טיוטת התנגדות: בלי מדרכה רציפה אין לאשר תוספת תנועה

בקשה להיתר 2026/0439.00 | הפלמ"ח 41, ירושלים

טיוטה לעיון, 30.10.2026. לא הוגשה. אין זה ייעוץ משפטי או חוות דעת של מהנדס תנועה. פרטי המתנגד וחתימתו יתווספו רק בעותק הפרטי להגשה. המסמך עוסק בתנועה, בהולכי רגל ובשלבי ביצוע בלבד; אין בו טענות בדבר חריגות מתכנית האב.

איור1: נתוני בקשה, לא תחזית תנועה

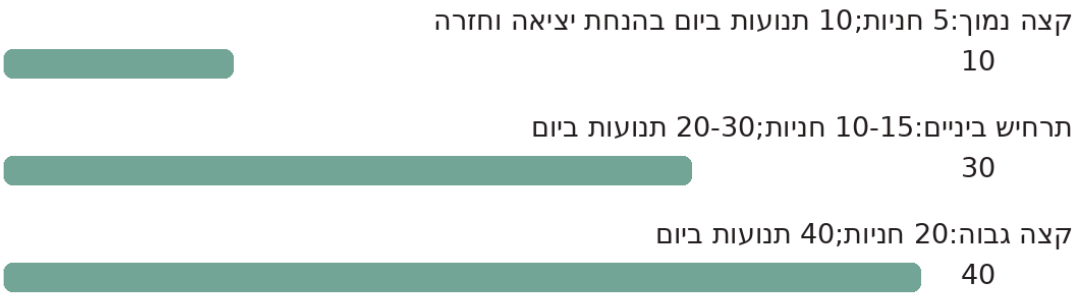
1. חניון של 42 מקומות עם כניסה מהפורצים מחייב בדיקת תנועה אמיתית

במסמכי הבקשה מוצעים 42 מקומות חניה ו-34 דירות במקום 21 קיימות. בתכנית הפיתוח מופיעה רמפת חניון מהפורצים. זהו מוקד של חציות מדרכה בידי כלי רכב, נוסף לתנועת הרחוב, עם סיכוני ראות ומפגש עם הולכי רגל.

השוואת סדר גודל של כלי הרכב הפוטנציאליים הקשורים למקטע: בספירה חדשה שנערכה ב-30.10.2026 על תצלום האוויר משנת 2025, מהפורצים 20 עד הפלמ"ח, סומנו 34 כלי רכב חונים נראים/סבירים. טווח רגישות עבודה: 33-38, לא רווח סמך סטטיסטי; הקצה העליון מאפשר גם פרשנות רחבה יותר לתחילת המקטע מול מספר 20. מול אומדן זה מוצעות 42 חניות בבקשה. בתרחיש ברוטו שבו כולן מייצגות כלי רכב נוספים, 42+34=76, כלומר פי 2.24 בקירוב. זו המחשת החשש להכפלה בקירוב של כלי הרכב החונים/המשתמשים ברחוב, לא טענה שנמדדה הכפלת זרימת התנועה.

זו השוואת קיבולת גסה בלבד. חונים אינם נסיעות; החניון עשוי לקלוט גם כלי רכב שכיום חונים ברחוב, ואין הוכחה שכל 42 המקומות יוסיפו 42 מכוניות חדשות. לכן 76 הוא תרחיש ברוטו ולא תוספת נטו מוכחת. בטווח הרגישות 33-38 מתקבל יחס ברוטו של כ-2.11-2.27. הצילום מכסה רק את המקטע ממספר 20 עד הפלמ"ח, לא סקר רוחבים או תנועה לכל הרחוב. הגידול מ-21 ל-34 דירות הוא כ-62%, לא 100%.

נדרשות ספירות בשעות השיא וביום מייצג, נתוני תנועת מעבר, מוצא ויעד, שיעור תפוסת חניה ותנועת דיירים קיימת; תחזית כניסות ויציאות נטו, מיקום הכניסה הסופי, שדה ראייה, מפגש הרמפה עם המדרכה ותנועת רכבי שירות וחירום. יש להציג אישור תחבורתי עדכני. העדר נספח בחומר שנבדק אינו מוכיח שאישור אינו קיים בתיק המעודכן.

איור3: עיקרון מוצע, לא חתך מדידה

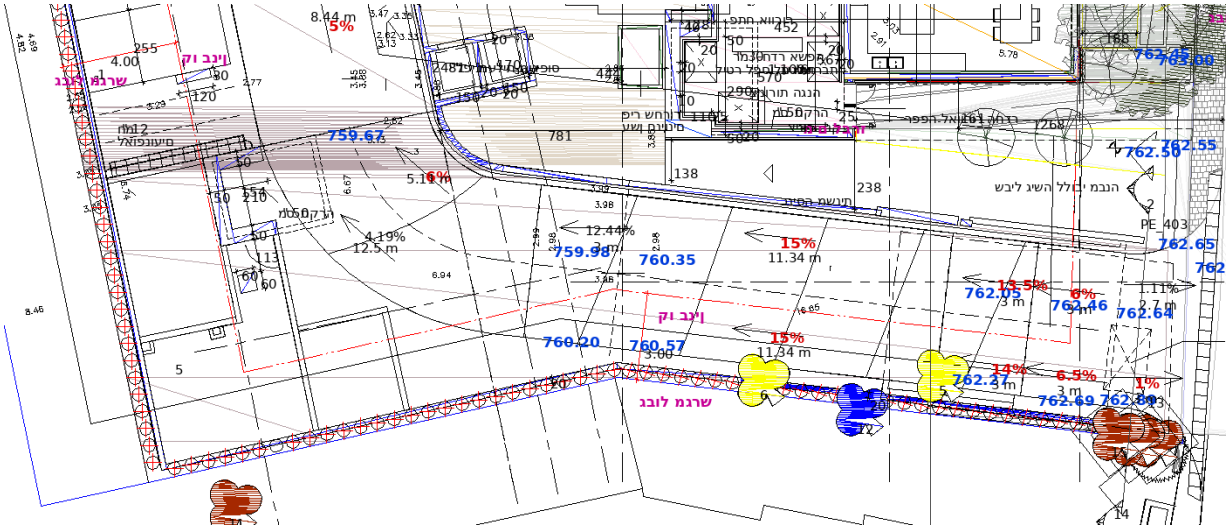
4. הפורצים 30: אין לבטל את המדרכה הקיימת

מבוקש תנאי מפורש לשמירת המדרכה הקיימת באזור הפורצים 30 לאורך כל העבודות ובמצב הסופי. אין לצמצם את המעבר בשל גדר, חפירה, תמיכת דפנות, רמפה, רחבת כיבוי, אחסון או עבודות קבלן. אם הקטע אינו בחזית בקשה זו, יש להסדירו בתיאום רשות הדרך ולא לייחס לבקשה שינוי שלא הוכח בתכניתה.

טרם הוכח במסמך זה שתכנית מאושרת מבטלת את מדרכת הפורצים 30. זו דרישה למניעת פגיעה ולבירור בתשריט מאומת. דרוש חתך מצב קיים/מוצע בקנה מידה עם גבולות מגרש ודרך, רוחבי מעבר, מקום הגדר ועומק החפירה. אין להסתפק בתשריט שאינו מסמן רצף הולכי רגל.

לפני התחלת עבודה יוגשו הסדרי תנועה ובטיחות זמניים חתומים: רצועת הליכה רציפה, נגישה ומוגנת שאינה נחסמת בגדר; תיאום כניסות משאיות ומעבר ברמפה; שילוט, תאורה, שדה ראייה והגנה מחפירה. הגדר תתוכנן בתוך גבולות העבודה בלי לפגוע במעבר. אם הדבר אינו אפשרי, נדרש פתרון חלופי נגיש ומוגן שאושר מראש, ולא הורדת הציבור לנתיב תנועה פעיל. יש לשמור על המדרכה עצמה ועל יציבותה, לתעד מצב מוקדם ולשקם כל פגיעה. מעבר לצדו השני של הרחוב אינו פתרון אוטומטי בלי מעברי חצייה נגישים ובטוחים.

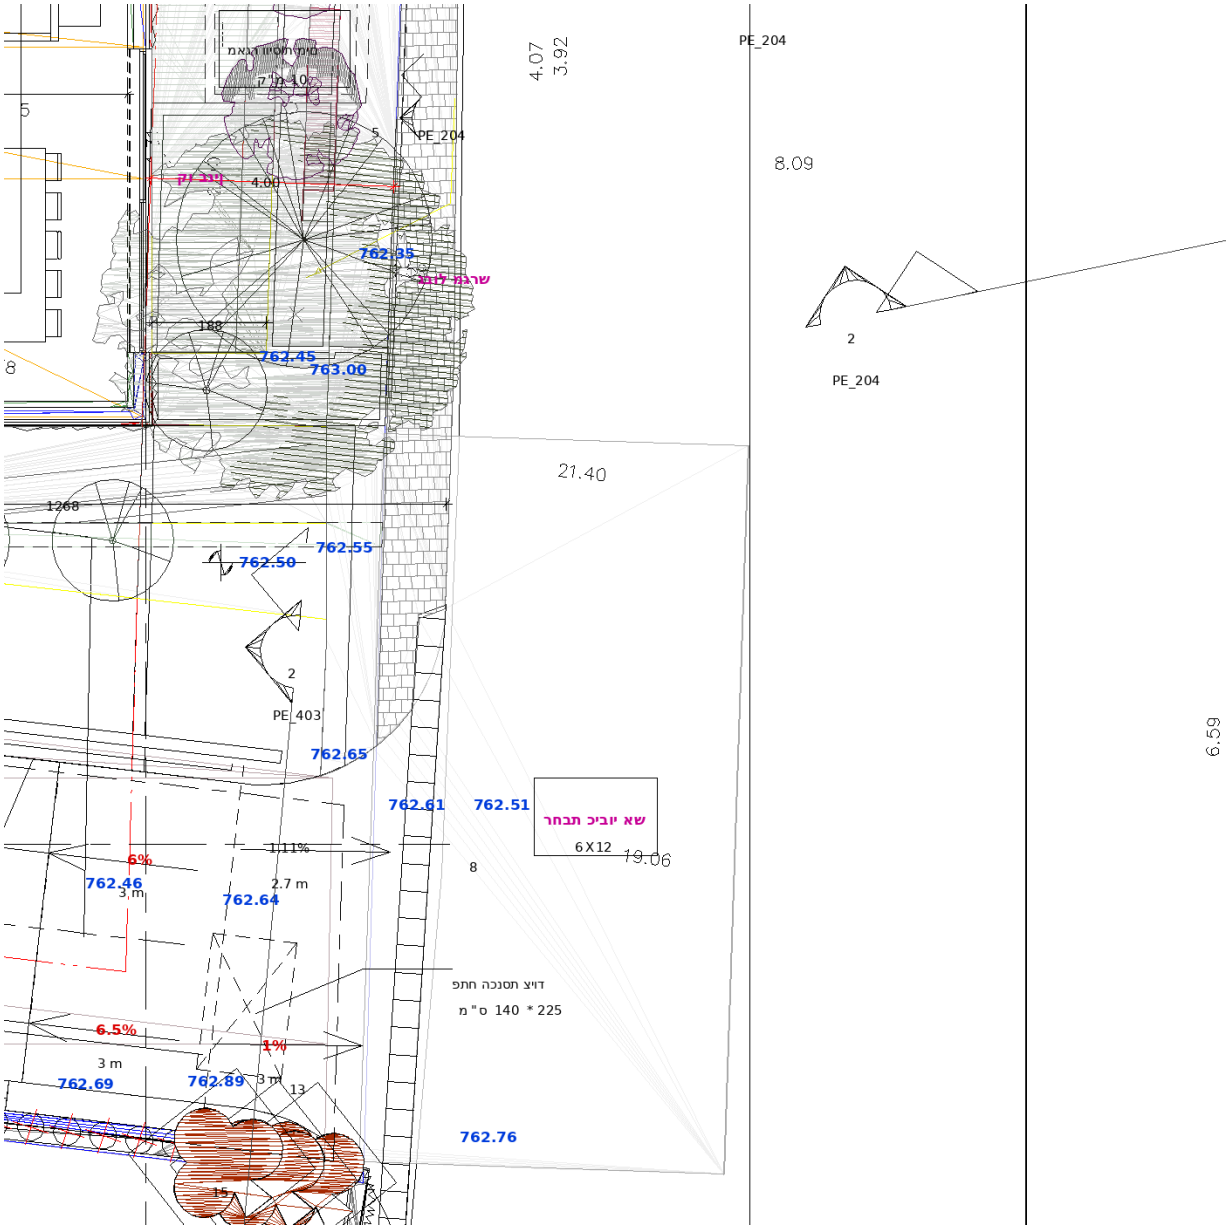
במסמך מחלקת התכנון לבקשה זו נאמר במפורש: "רחבת כיבוי האש המוצעת אינה מקובלת, כיון שהיא יושבת על רצועת הגינון ומוצעת על המדרכה". נדרשת הצגת התיקון הסופי ואישורו, ולא הנחה שהבעיה נפתרה. החיתוכים המצורפים ממחישים את מקור הדרישה; הם אינם הוכחה לביטול מדרכה במספר 30 דווקא.
